Plan Local d'Urbanisme intercommunal de Rennes Métropole

# A - RAPPORT DE PRÉSENTATION

**Modifications envisagées sur le territoire des communes  
Noyal-Châtillon-sur-Seiche**

Modification n°2 : dossier soumis à enquête publique

## 11. Maintenir le caractère pavillonnaire sur la rue de la Rochelle

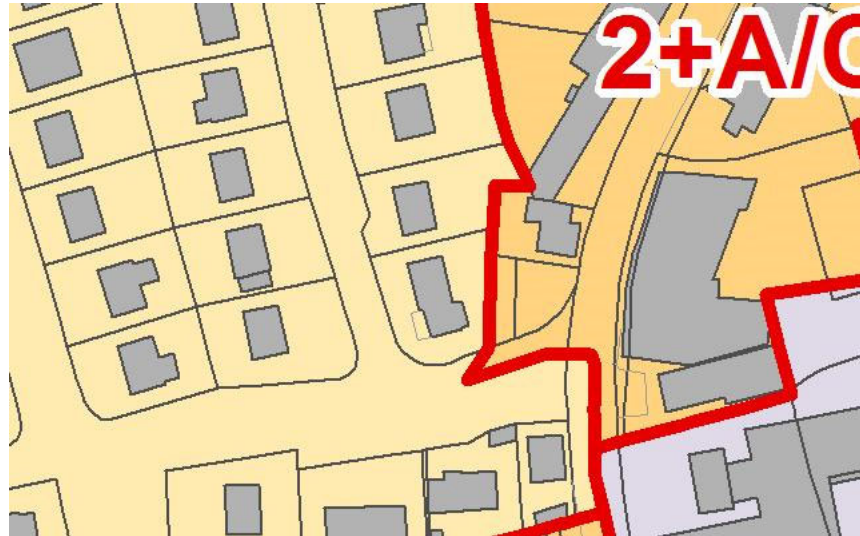
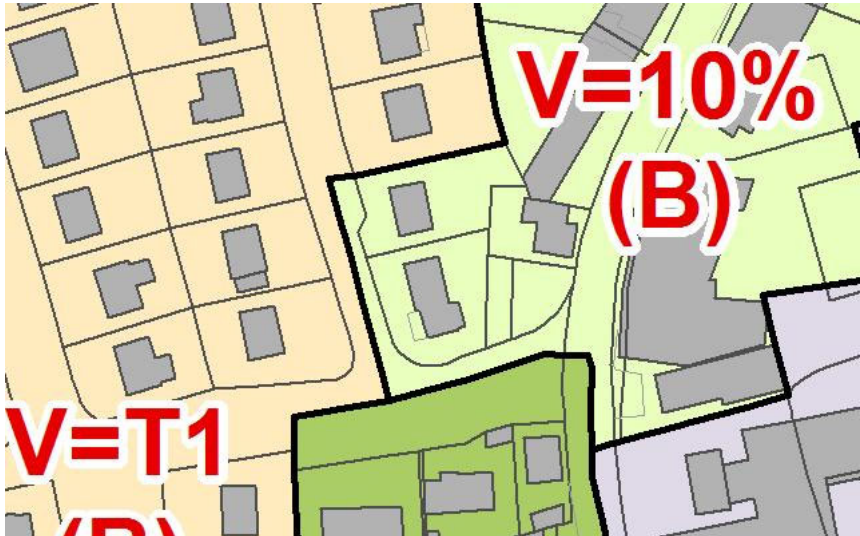
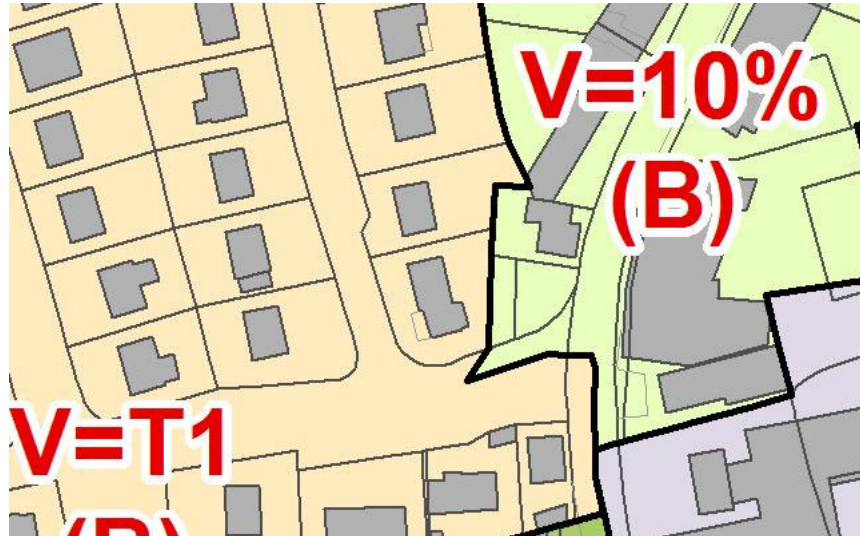
- du zonage UA1c vers du UE2a
- des hauteurs de R+2+C à R+1+A/C
- du coefficient de végétalisation de  $V=10\%(B)$  à  $V=T1(B)$

Au regard des évolutions souhaitées sur le secteur par la commune, il s'agit de maintenir le caractère pavillonnaire sur les n°2 et n°4 rue de la Rochelle.

## 12. Protéger le patrimoine bâti

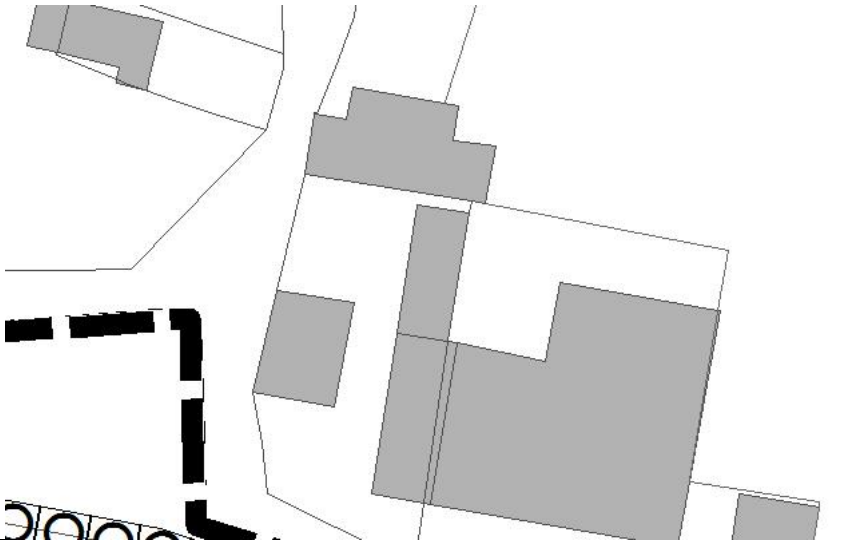
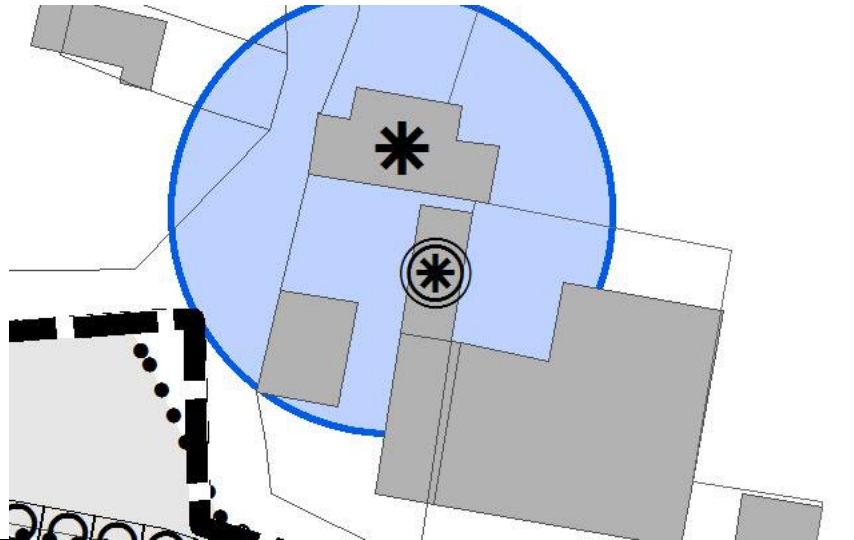
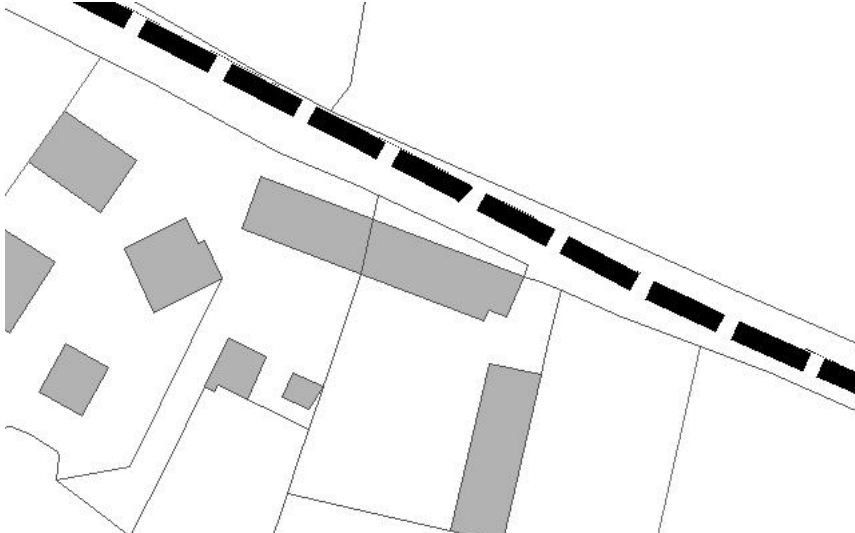
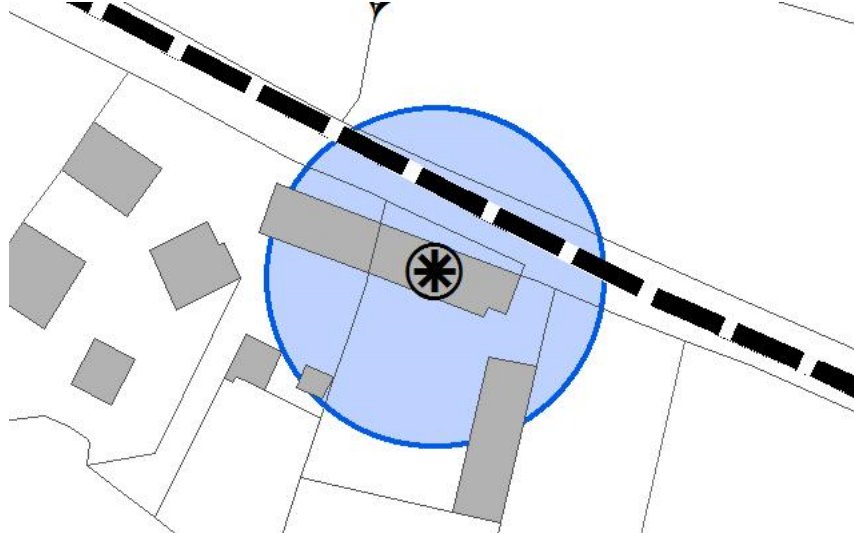
- 27 le Terron :
  - o grange évaluée en 3 étoiles - n°63454
  - o ferme évaluée en 1 étoile - n°63455
- 54 Les Fontenelles : logis évalué en 2 étoiles - n°63380

Compte tenu de l'intérêt patrimonial d'édifices listés précédemment, de nouvelles protections au titre du Patrimoine Bâti d'Intérêt Local ont été intégrées au PLUi. Les classements retenus ont été établis à partir des critères d'analyse inscrits dans le PLUi correspondant à une approche croisant enjeux patrimoniaux et projet communal.

## 15. Mettre en cohérence les règles d'urbanisme sur la tranche 1 de la ZAC de l'Isle

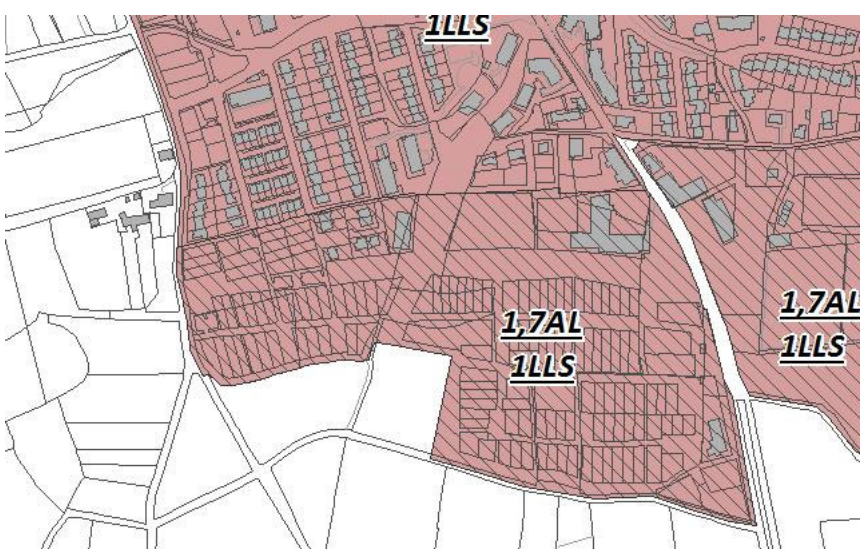
- le zonage UO1 vers un zonage UE2a pour la partie de maisons individuelles et UC1 pour l'immeuble collectif
- les hauteurs RL vers R+1+1A/C pour la partie de maisons individuelles et R+2+A pour l'immeuble collectif
- le coefficient de végétalisation de RL vers V=T1(B) pour la partie de maisons individuelles et V=40%(B) pour l'immeuble collectif

À l'issue de la réalisation de la tranche 1 de la ZAC de l'Isle, le zonage 1AU01 prévu pour les secteurs en cours d'aménagement opérationnel n'a plus lieu d'être. Il convient donc de mettre en cohérence les règles d'urbanisme avec les formes urbaines désormais existantes sur le secteur.

## 16. Mettre en cohérence les règles d'urbanisme sur les secteurs Grange et Presbytère

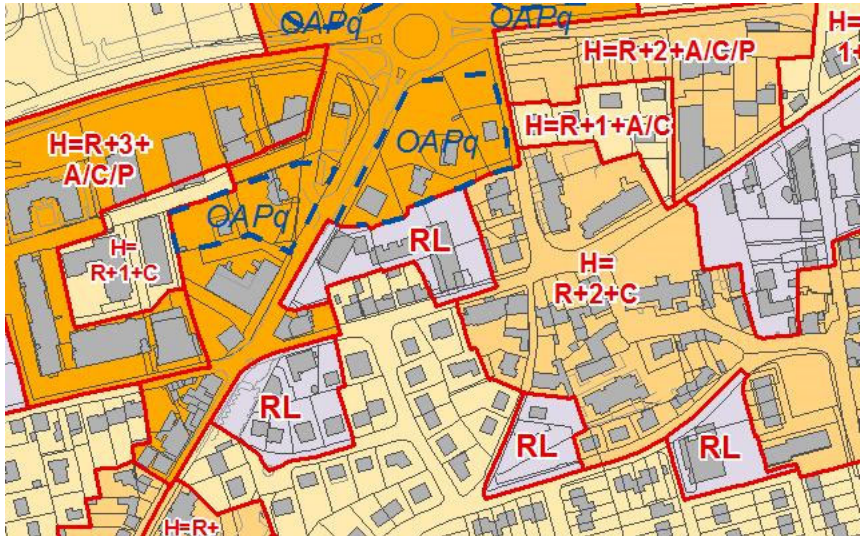
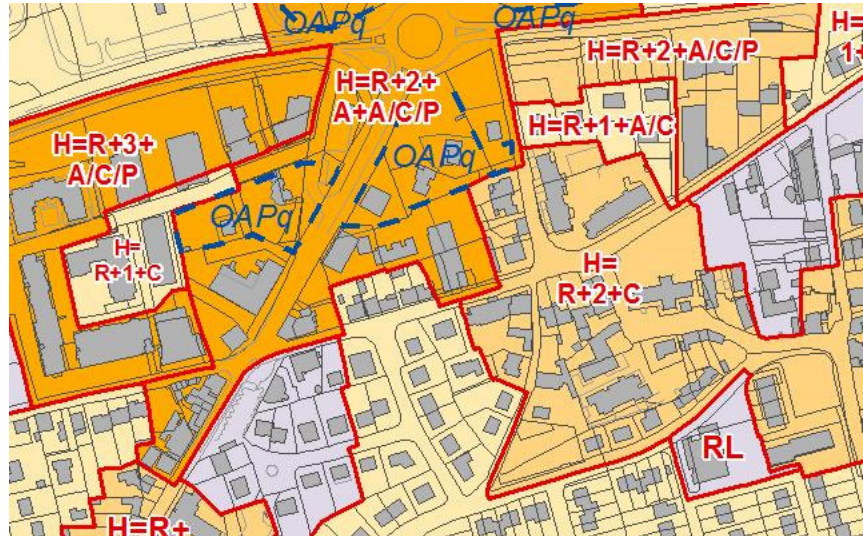
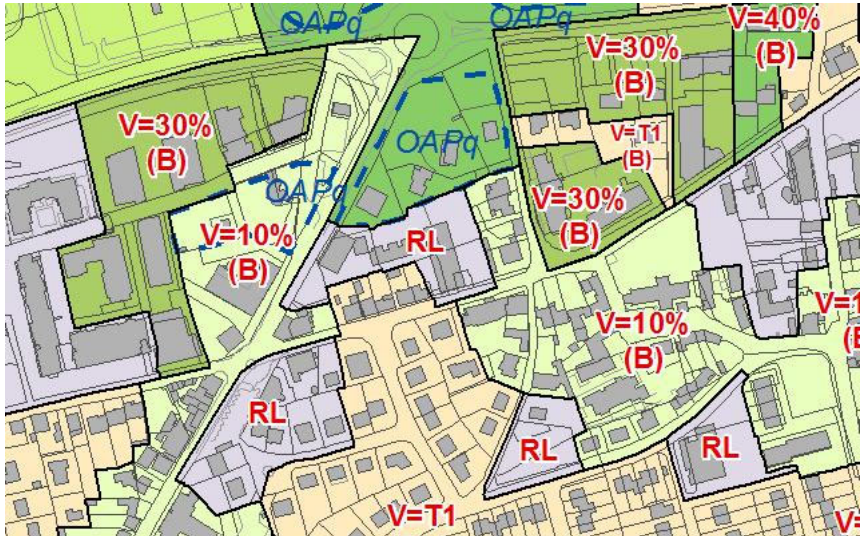
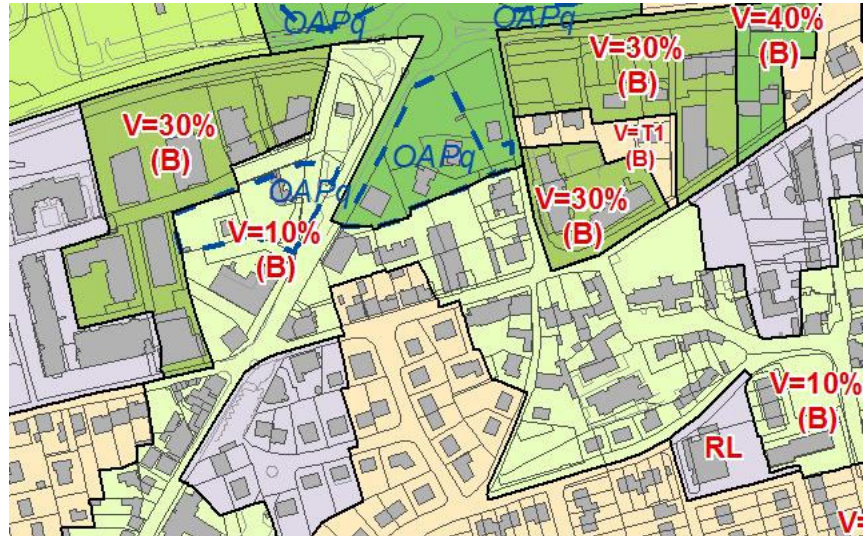
- du zonage UO1 vers le zonage UA1c
- des hauteurs RL vers H= R+2+A+A/C/P pour l'ilot Grange et H=R+2+C pour l'ilot Presbytère
- du coefficient de végétalisation RL vers V=10%(B)

À l'issue de la réalisation des secteurs Grange et Presbytère de la ZAC multisites Centre-Ville, le zonage UO1, dédié au secteurs en cours d'aménagement opérationnel n'a plus lieu d'être. Il convient donc de mettre en cohérence les règles d'urbanisme avec les formes urbaines existantes sur le secteur.

## 17. Préserver le tissu historique et patrimonial de l'allée Marguerite Yourcenar

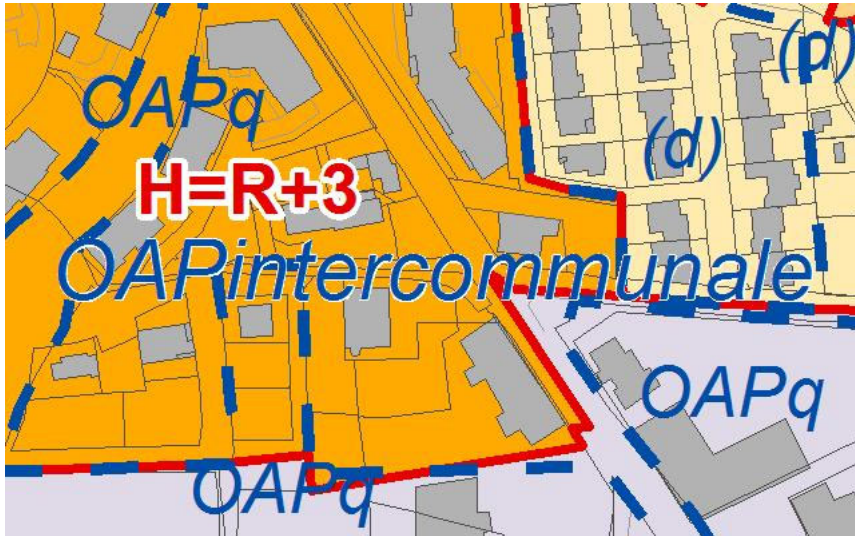
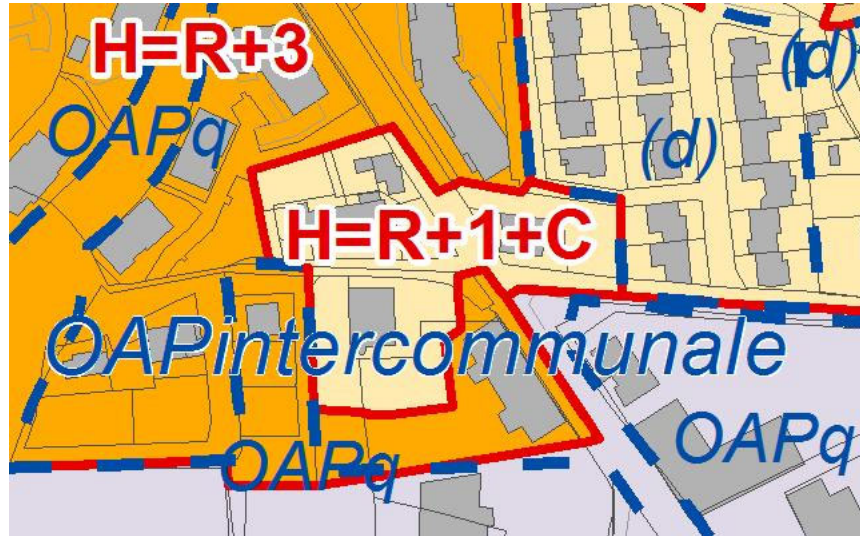
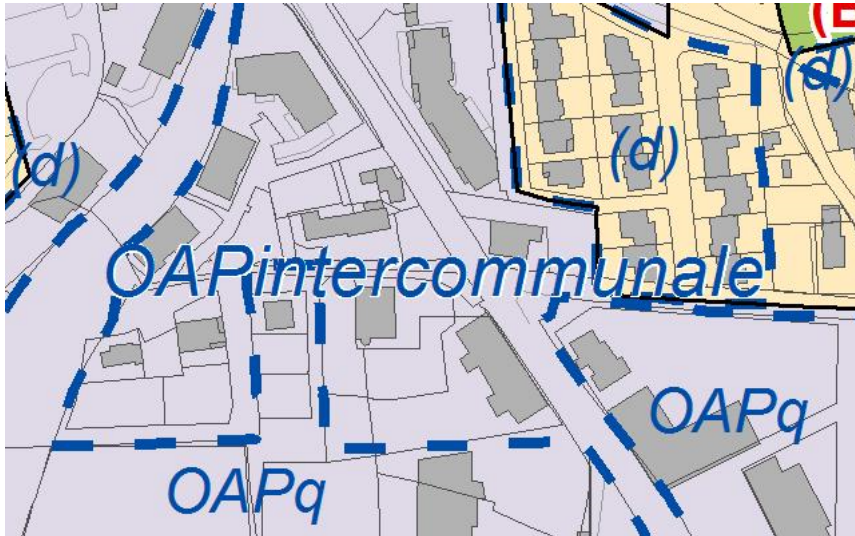
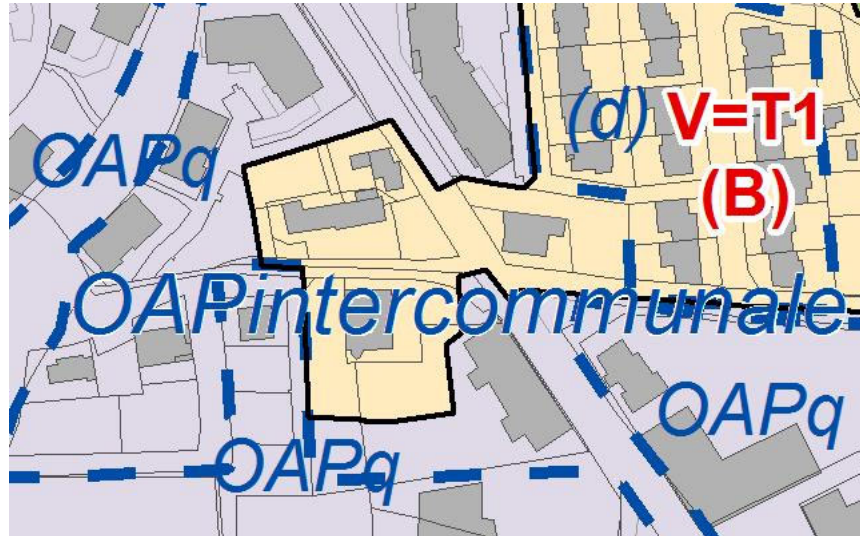
- du zonage UC2 vers le zonage UE2h
- des hauteurs R+3 vers H=R+1+C
- du coefficient de végétalisation RL vers V+T1(B)

Au regard du caractère patrimonial de cet ensemble de maisons situées à proximité du croisement entre la rue de Saint-Erblon et l'allée Marguerite Yourcenar, il convient de modifier les règles d'urbanisme pour préserver les caractéristiques et la morphologie urbaine du secteur. Le but des changements des droits à construire est de sanctuariser ces espaces afin de permettre une respiration et une alternance entre formes urbaines plus denses et secteurs de maisons individuelles.

## 18. Prendre en compte le projet de l'opération multisites Coeur de Ville Orson

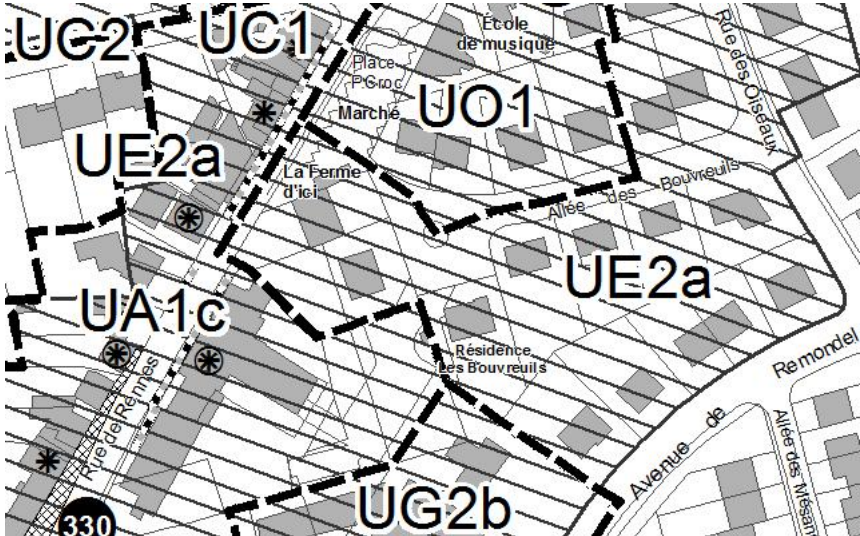
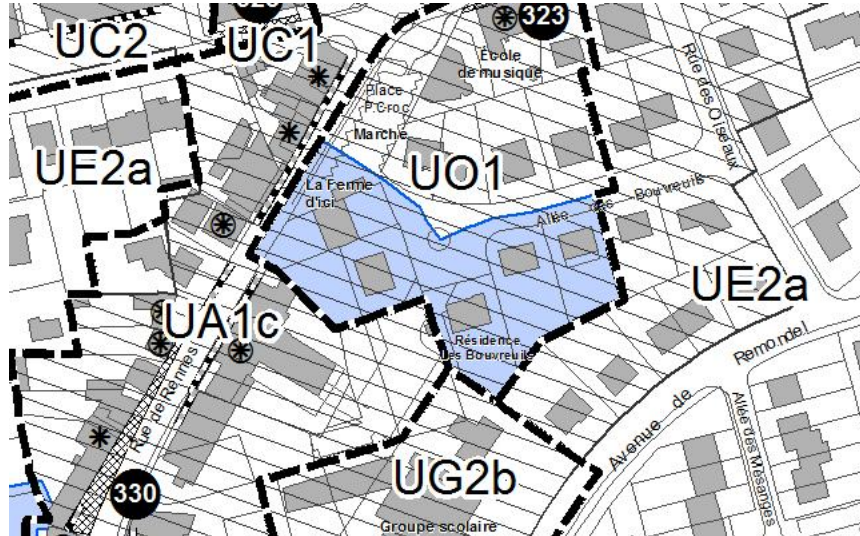
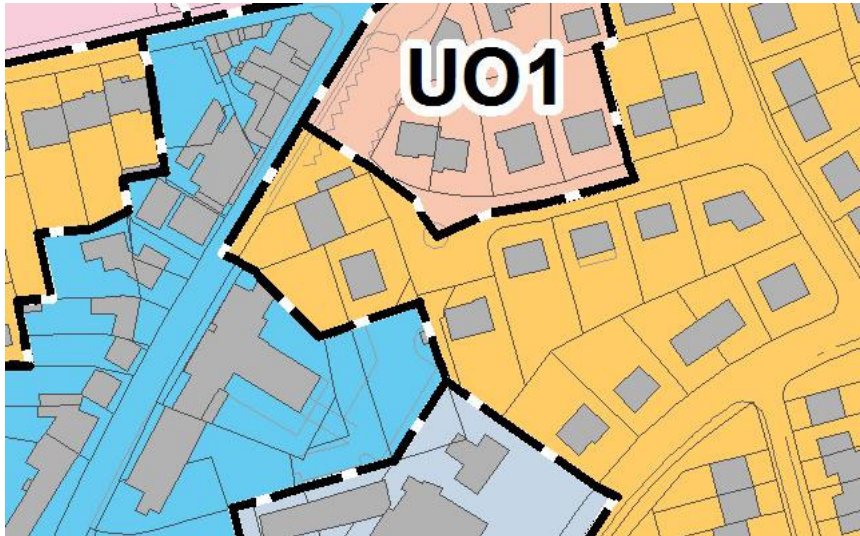
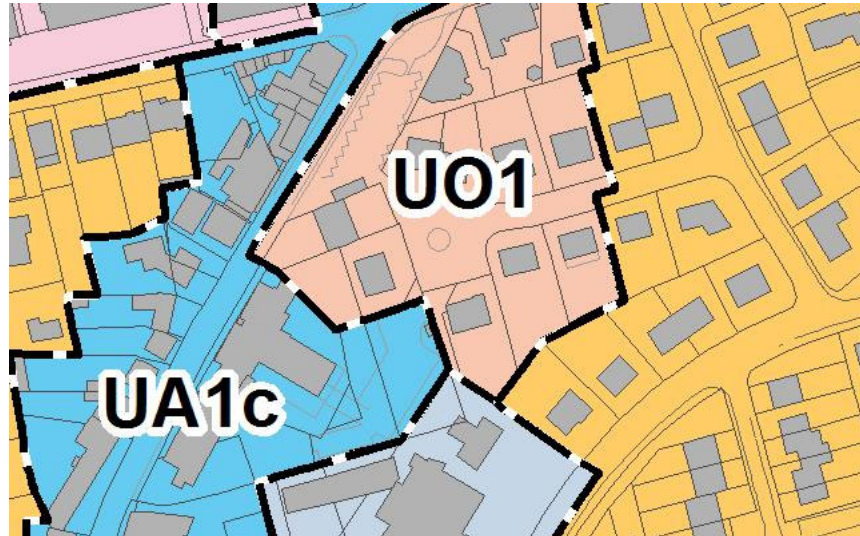
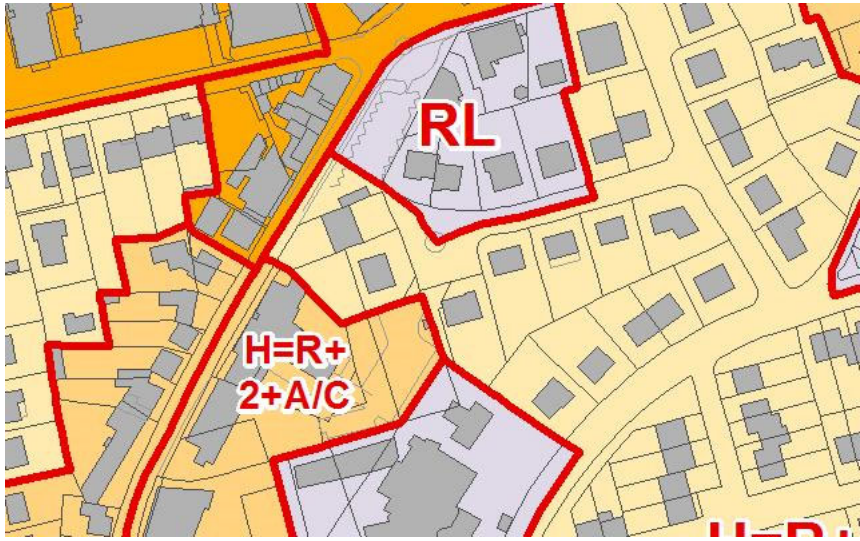
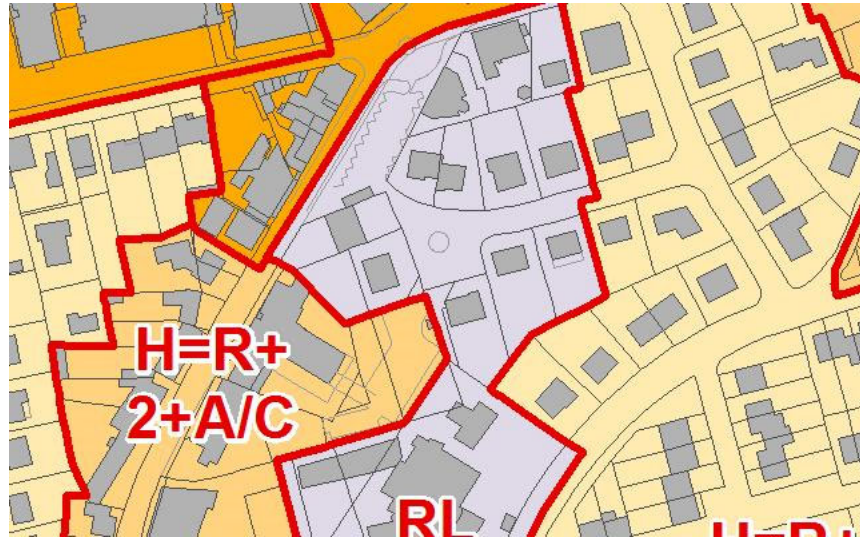
- faire passer le zonage de UE2a à UO1
- faire passer le coefficient de végétalisation de V=T1(B) à RL
- faire passer les hauteurs de H=R+1+A/C à RL
- faire passer le stationnement du secteur 4 au secteur 3

Dans le cadre de l'opération "Coeur de Ville Orson", dont les études pré-opérationnelles sont en cours, il s'agit de permettre la création d'une nouvelle centralité communale avec, notamment, la réalisation d'un nouvel espace public majeur pour la commune. Afin de permettre au futur projet urbain de se réaliser, les règles de constructibilité sont assouplies pour laisser la future opération se dérouler, tout en étant encadrée par le futur dossier de réalisation de la Zone d'Aménagement Concertée (ZAC). A ce stade environ 80 logements sont prévus sur le secteur concerné par le changement de zonage, pour répondre aux objectifs d'accueil de population du PLH. Les études vont continuer de se poursuivre et les différents scénarios d'aménagement pourront évoluer dans le cadre du déroulé administratif et opérationnel de la ZAC.
